**Behandlung der der eingegangenen Stellungnahmen zum Vorentwurf zur Aufstellung des Bebauungsplans „Südlich der Kirche“ der Gemeinde Uffing a. Staffelsee im Rahmen der frühzeitige Öffentlichkeits- und Behördenbeteiligung (§ 3 Abs. 1 und § 4 Abs. 1 BauGB)**

**Vorberatung durch Bau- und Umweltausschuss**

#### Anlage 1

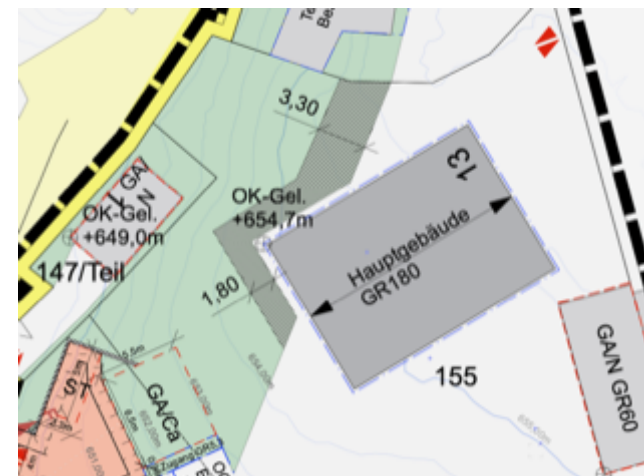
In diesem Zusammenhang wurde im Rahmen der Bestandsanalyse offensichtlich auch übersehen, dass sich nordwestlich vom Hauptgebäude Kirchstraße 13 bereits eine realisierte Brennholzhütte nebst Brennstofflager befindet. Diese kann nicht nachgelagert planerisch ausgeschlossen werden. Die Situierung der Brennholzhütte kann der als

beigefügten Planskizze unseres Mandanten (Stand 20.11.2023) entnommen werden.

Auch findet sich in der Anlage 1 die Positionierung der Technikräume im Hauptgebäudekörper Kirchstraße 13, die gerade im Zusammenhang mit der Energiewende zukunftsgerichtet bauliche Anpassungsnotwendigkeiten bei Erweiterung der Kubatur des Gebäudekörpers mit sich bringen können.

Die schlichte Eingrenzung des bisherigen Bautenbestandes durch Bauräume ist in dieser Form mithin nicht akzeptabel.

Auf diese Festsetzungen ist richtigerweise zu verzichten, alternativ ist hier eine auf die Entwicklungsbedürfnisse des Bestandes anzupassende Erweiterung der Bauräume unter Aufnahme der schon existenten Brennholzhütte nebst Lager zu veranlassen.

Zur Ermöglichung von Nebengebäuden wird die Grünfläche im Nordwesten des Grundstücks Fl.Nr. 155 reduziert, im Südwesten wird die Grünfläche im Bereich der Giebelseite zur Schaffung einer möglichen Terrasse zurückgenommen:

Weiters soll in den Festsetzungen ergänzt werden, dass Nebenanlagen auf dem Grundstück Fl.Nr. 155 außerhalb der Grünflächen im Norden des Wohnhauses sowie im Osten (nördlich Garage und westlich Wohnhaus) zugelassen werden können.

Eine Vergrößerung/Erweiterung der Bestandsbebauung ist über eine Sicherstellung einer energetischen Sanierung hinaus nicht vorgesehen und nicht gewünscht (siehe oben).
